ARCHITEKTONICKÁ SOUTĚŽ

# VSTUPNÍ BRÁNY VÝSTAVIŠTĚ PRAHA

Katalog soutěžních prací  
veřejné architektonické soutěže  
na vstupní brány areálu Výstaviště, Praha 7

# Sladký, Novotná, Otevřelová, Novotná, Křen

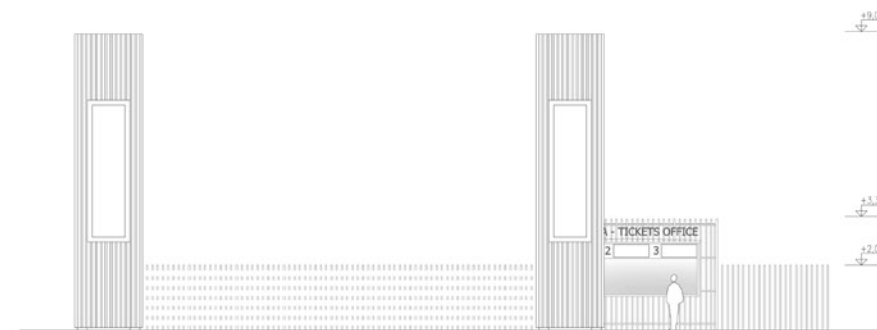
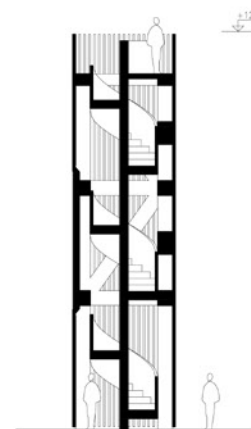
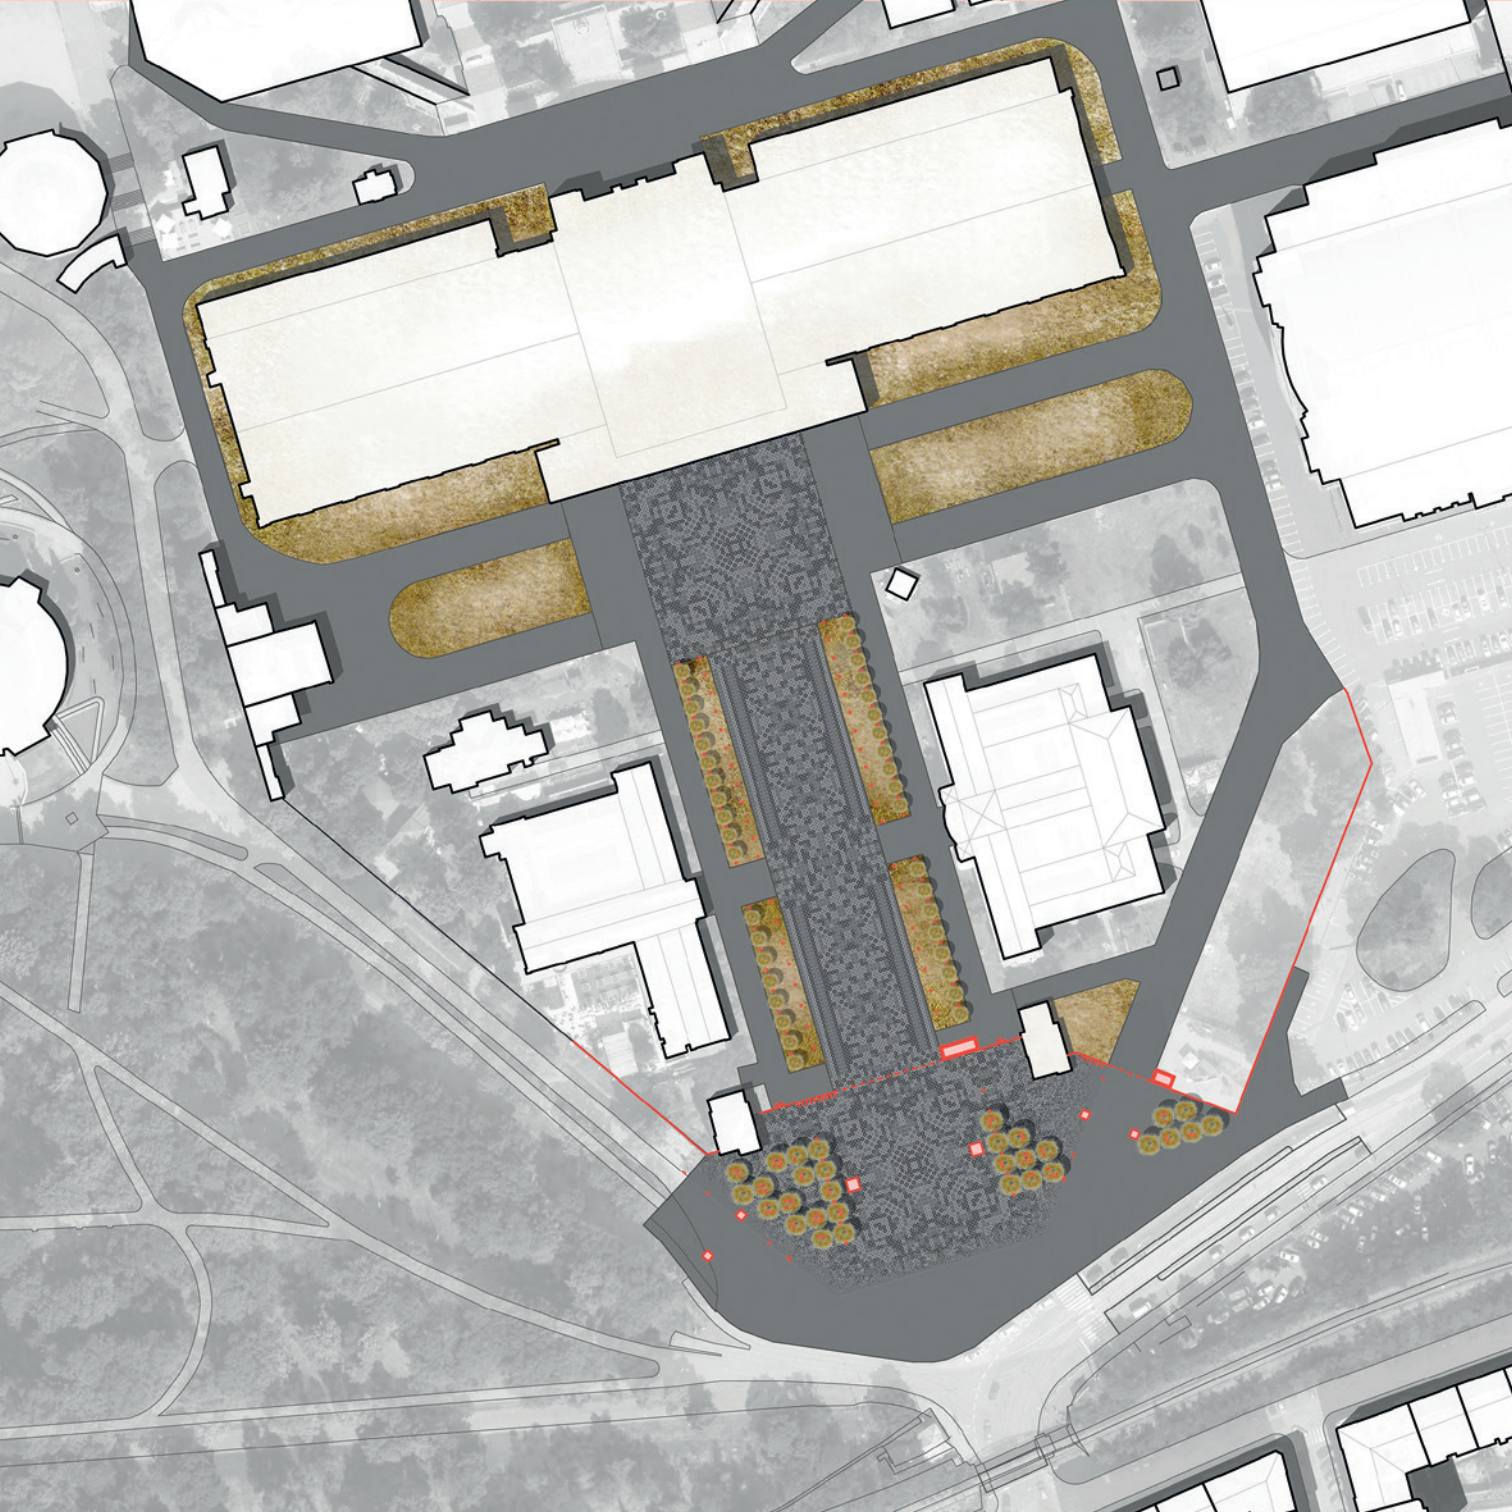
Porota oceňuje komplexní řešení předprostoru Výstaviště se zohledněním všech hlavních prostorových a provozních aspektů, posílení situace výraznými a jednoznačnými vstupními prvky s příležitostí integrace informačních ploch a samoobslužných systémů prodeje vstupenek. Porota dále oceňuje navýšení pobytových kvalit formou skupin stromů a ploch s integrovanými vodními prvky v rovině chodníku. Považuje však za nutné množství redukovat a znova prověřit kompozici jejich umístění v celku. Porota kladně hodnotí řešení výsuvného oplocení posilující nerušený průhled do areálu Výstaviště. Oplocení však vyžaduje důkladné prověření z hlediska proveditelnosti a hospodárného provozu. Ornamentální řešení dlažby je nadbytečné a neadekvátní velkorysosti vstupního prostranství.

Vstupní pylony hodnotí porota měřítkově jako správné, včetně umístění. Nepřiměřené je řešení vnitřní konstrukce a kompoziční řešení umístění informačního systému. Využití jednoho z pylonů pro vyhlídkovou věž je nevhodné.

Návrh jako celek představuje velké množství zajímavých řešení, která vyžadují důkladnou redakci a promyšlené detailní zpracování ve všech navazujících etapách projektové dokumentace. Doporučení promyšlené redukce navržených prvků je zásadní připomínkou poroty.

# Prokš, Přikryl, Kolář

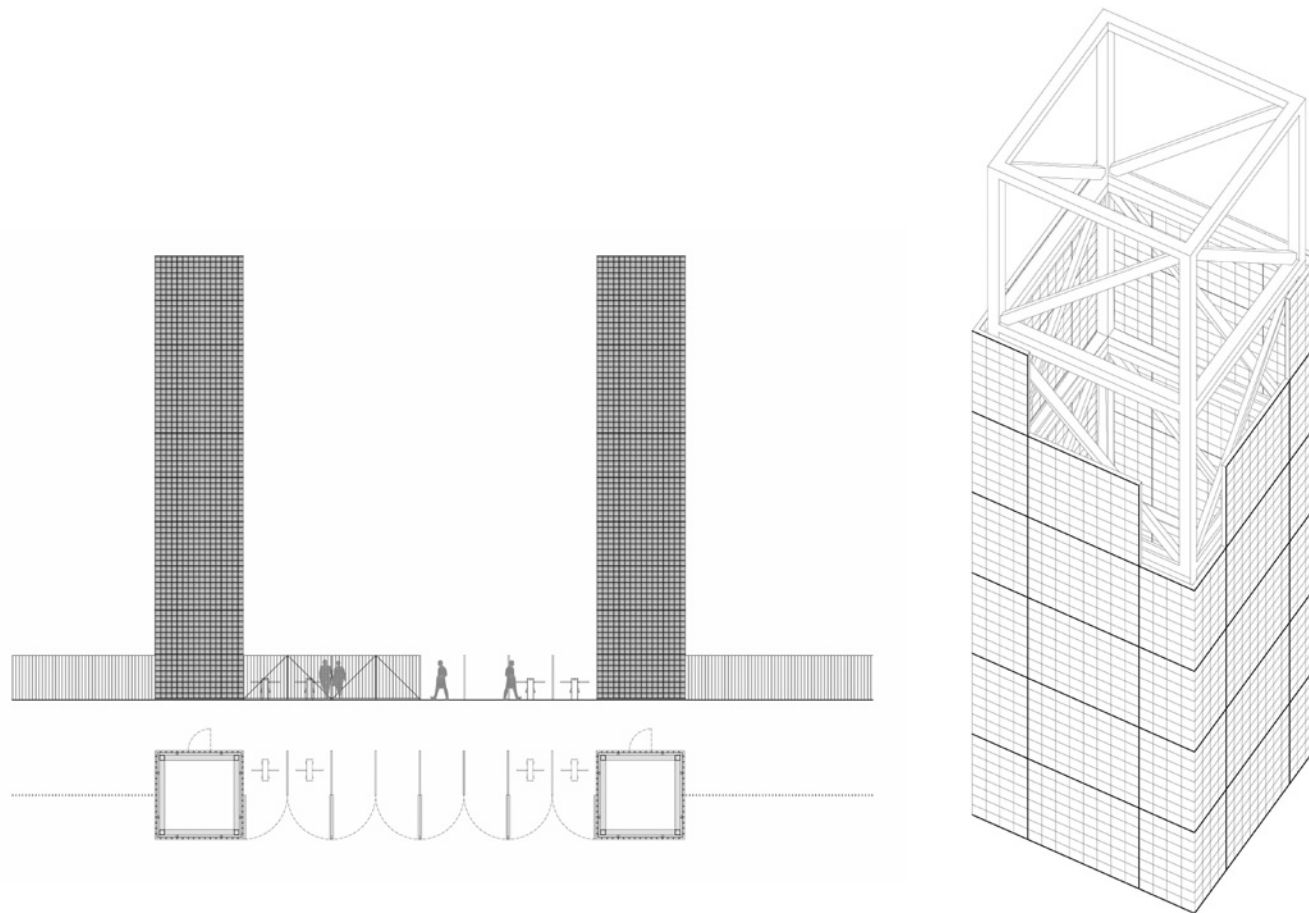
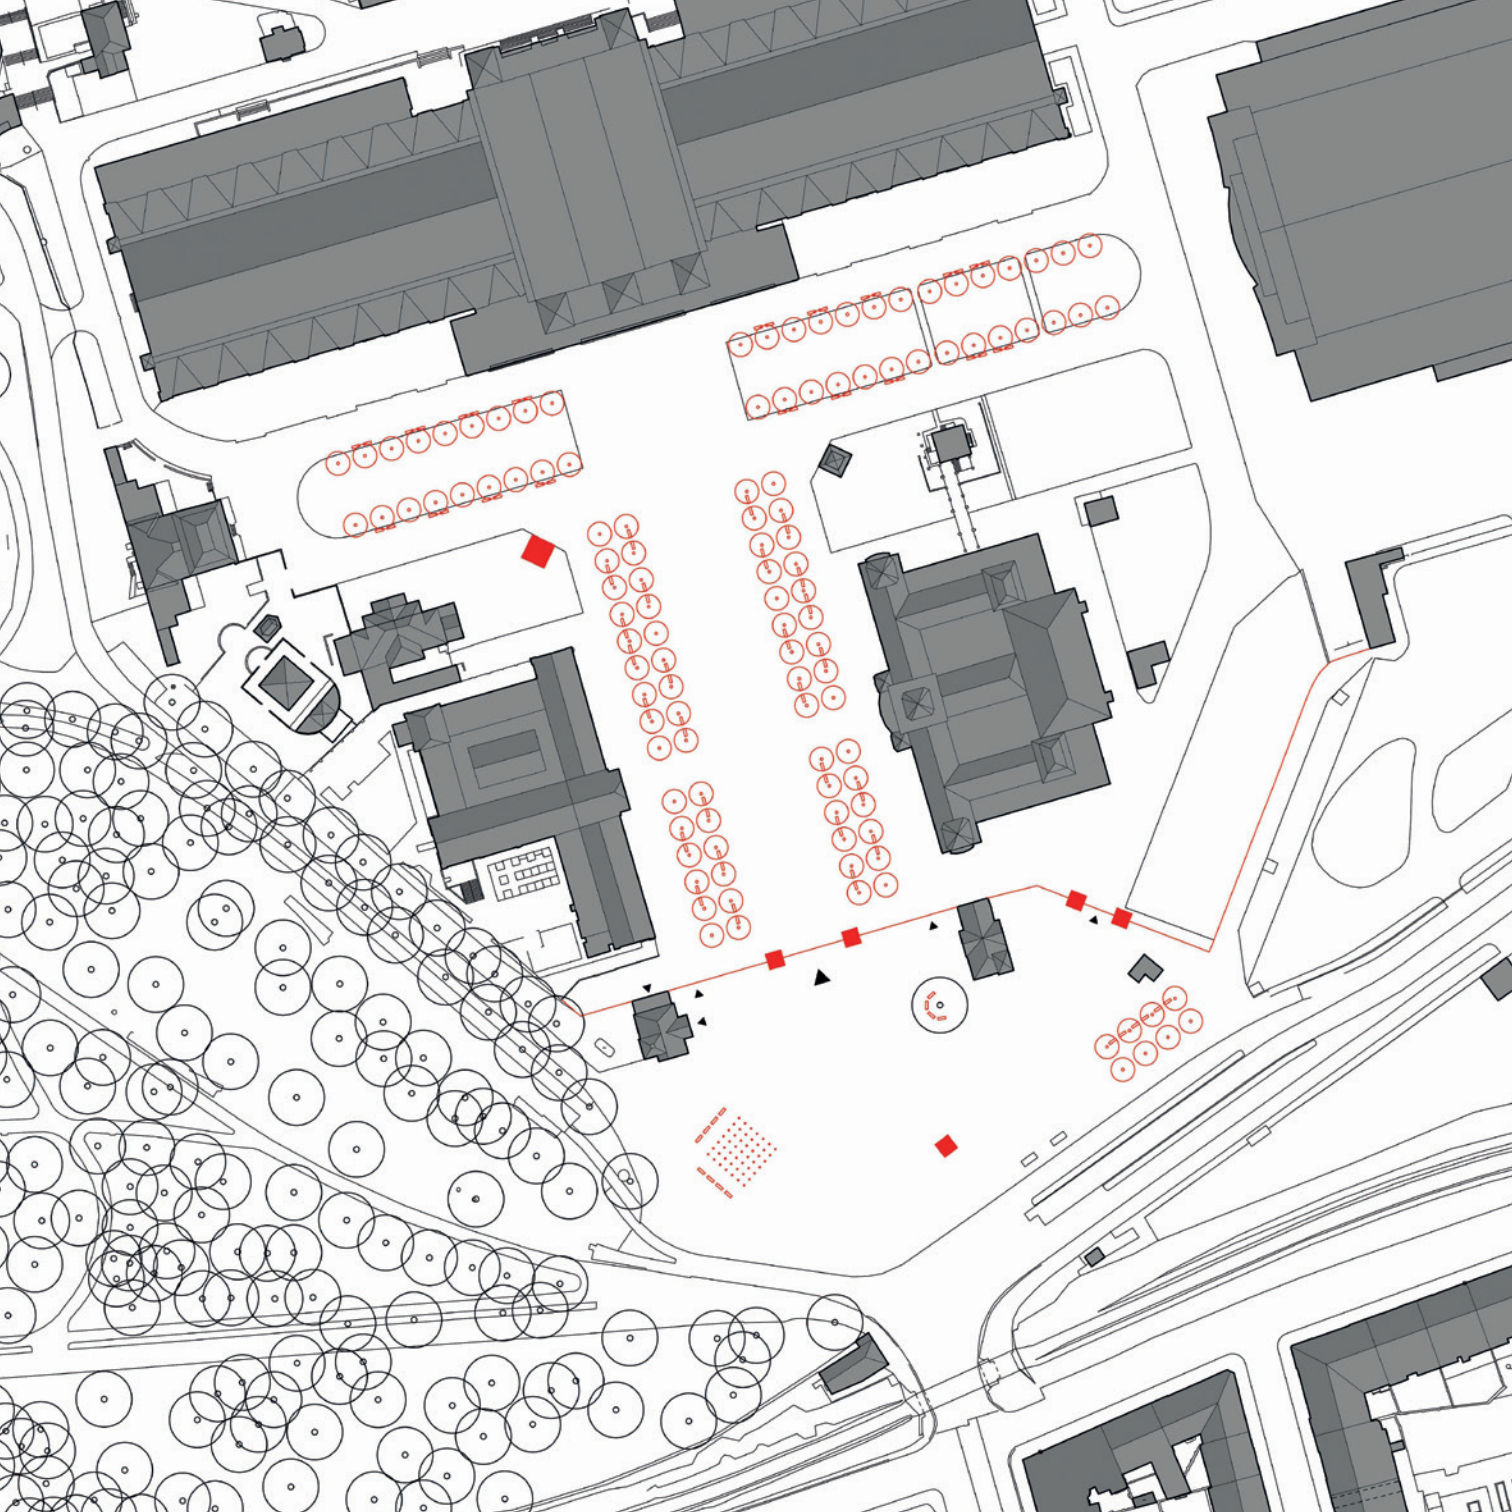
Porota oceňuje jednoduché a působivé řešení předprostoru Výstaviště s akcentem na monumentalizaci vstupní situace. Použité světelné prvky jsou velmi intenzivním sdělením vstupujícím do širšího kontextu s městem, kterému předává informaci o významu místa. O opodstatnění tohoto řešení je nutné vést hlubší odbornou diskusi a případně v dalších stupních projektové dokumentace obhájit jednoznačný výtvarný objekt se záměrnou absencí reklamních ploch v rámci vyššího kontextu s městem. Udržitelnost tohoto řešení vyžaduje velkou kázeň při provozu Výstaviště.

Nedostatkem návrhu je nepromyšlená koncepce oplocení, která nepřináší stávajícímu stavu přidanou hodnotu. Návrh neřeší větší prostupnost předprostoru Výstaviště směrem do areálu. Návrh a jeho prezentace však vykazují vysokou erudici autora a předpoklad možného velmi kvalitního výsledku po zpracování připomínek poroty.

# Chvilíček, Jurák, Demek

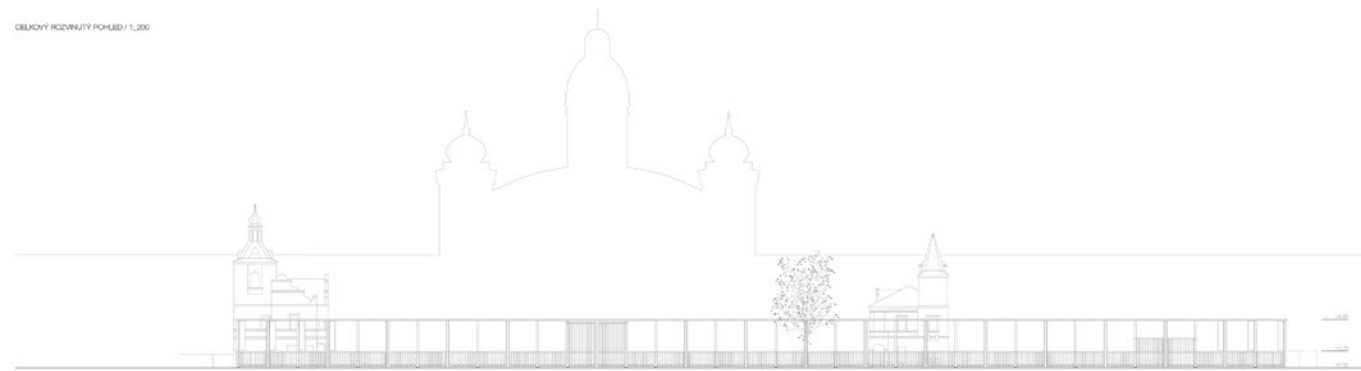
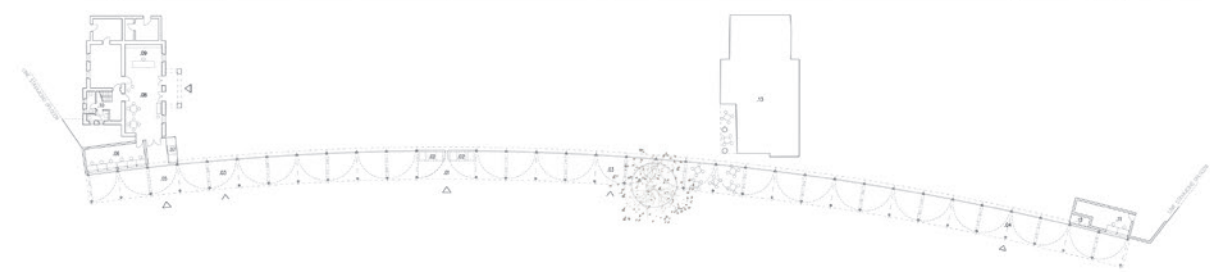
Porota vyhodnotila návrh jako velkorysý s použitím odkazu na Bruselskou bránu Výstaviště. Toto řešení vstup monumentalizuje, ale vkládá rušivý horizontální prvek do hlavní osy Výstaviště. Vnitřní členění prostoru brány však v detailu prostupnost nenavýšuje. Porota oceňuje hospodárnost a jednoznačnost řešení. Předstoupení brány před historické objekty bez vzájemného odstupu a respektu adekvátního měřítka je nepřesvědčivé.

# Scheib, Kopřivová, Němec, Zacpal

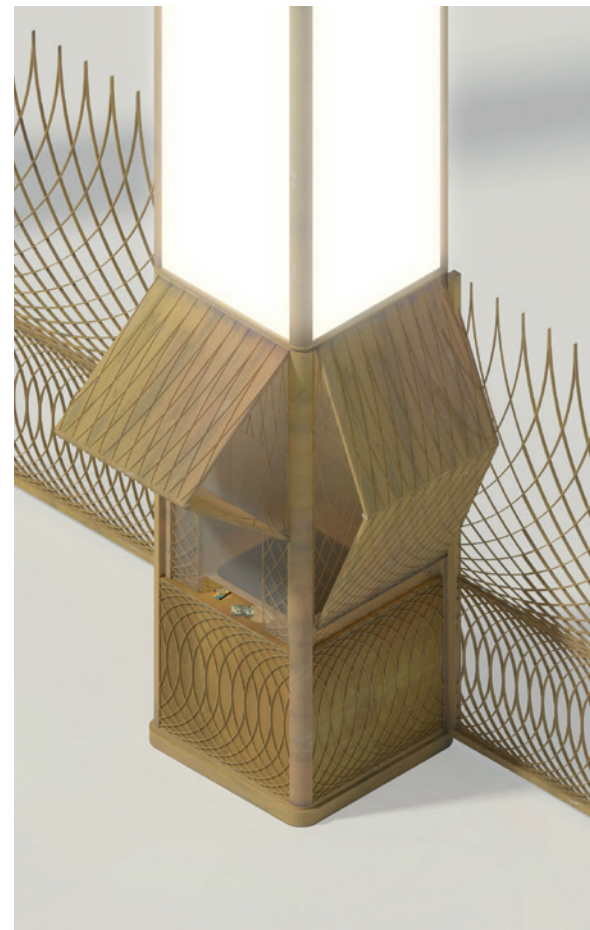
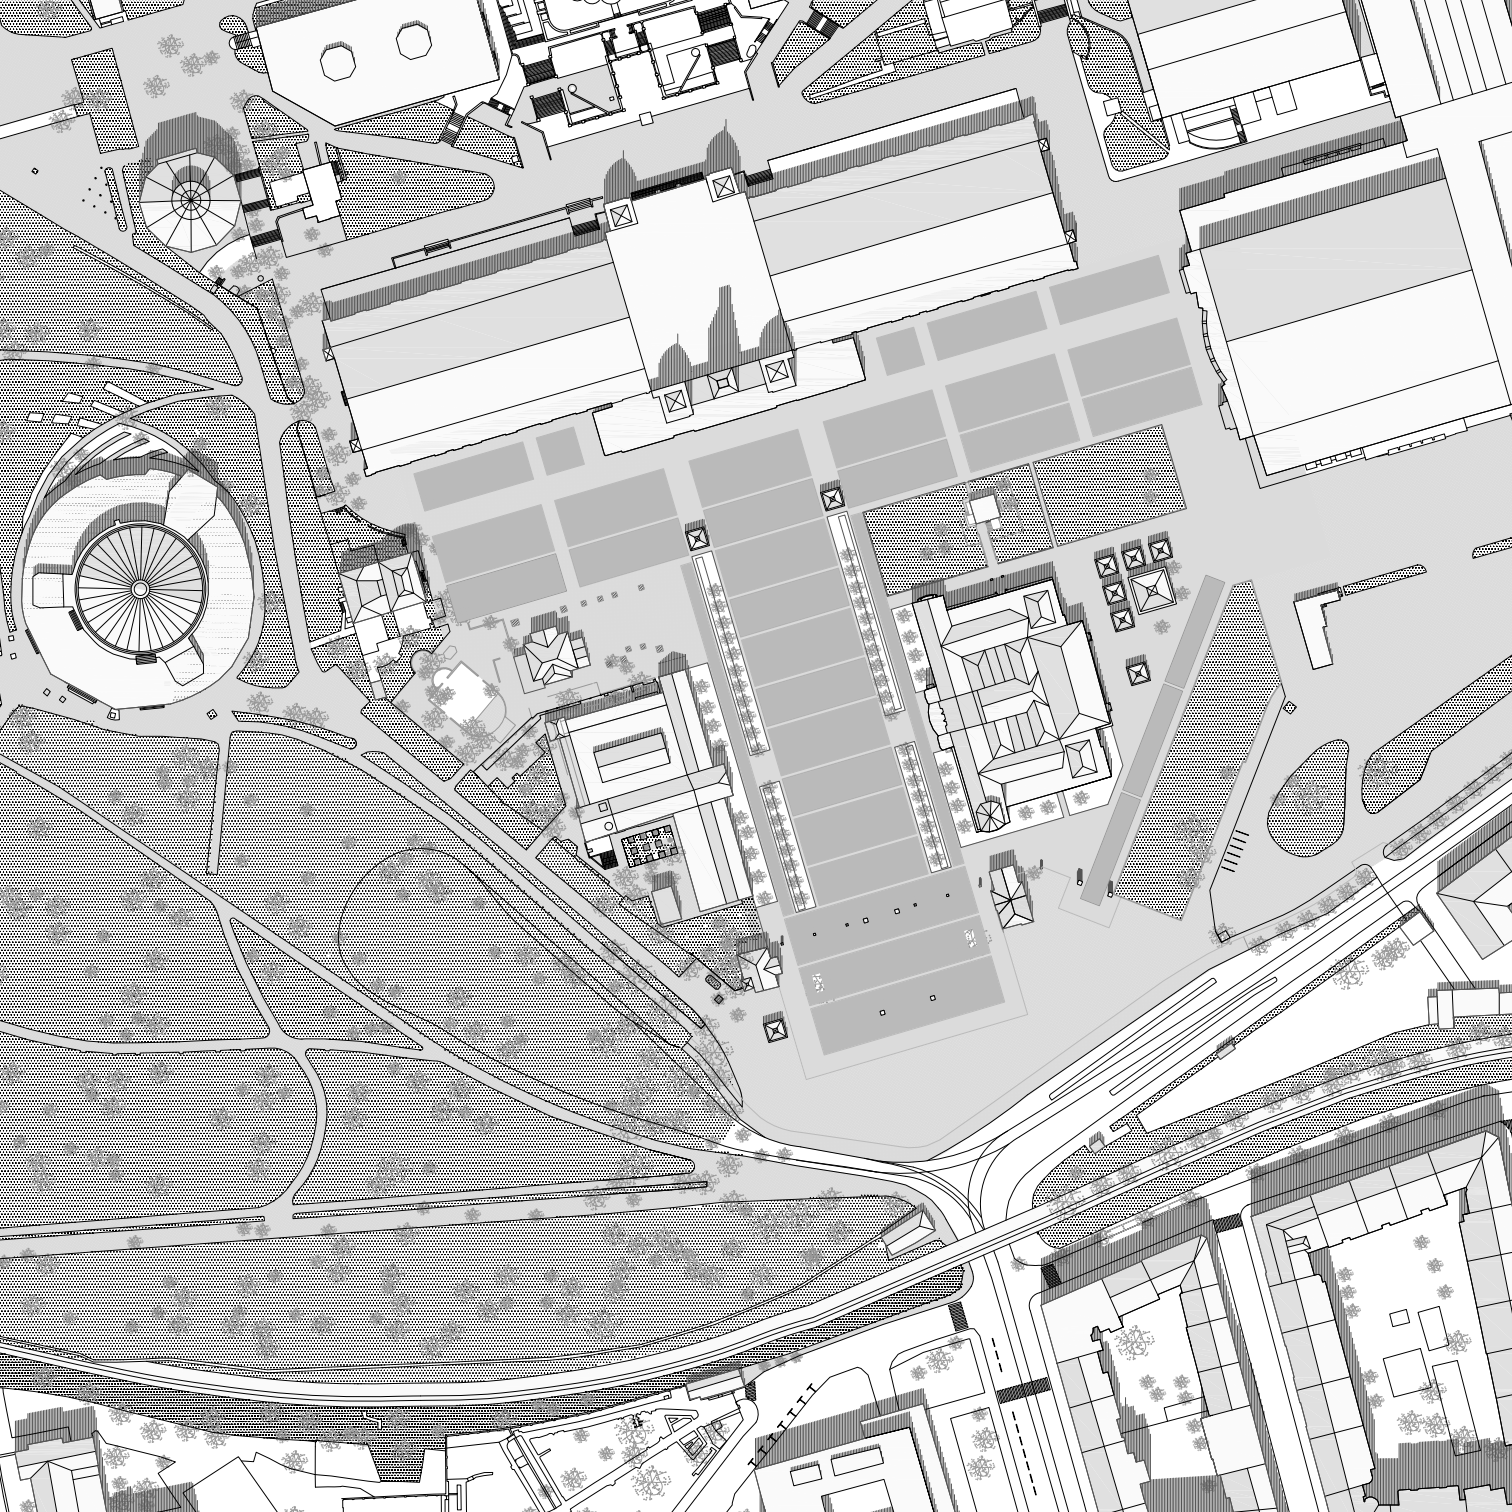
Porota kladně hodnotí celkovou koncepci kompozice prostranství, rozmístění jednotlivých multifunkčních prvků. Nevyrovnaná je kvalita detailu a použitého tvarosloví jednotlivých funkčních prvků návrhu a reálnosti představené mobility navrženého oplocení.
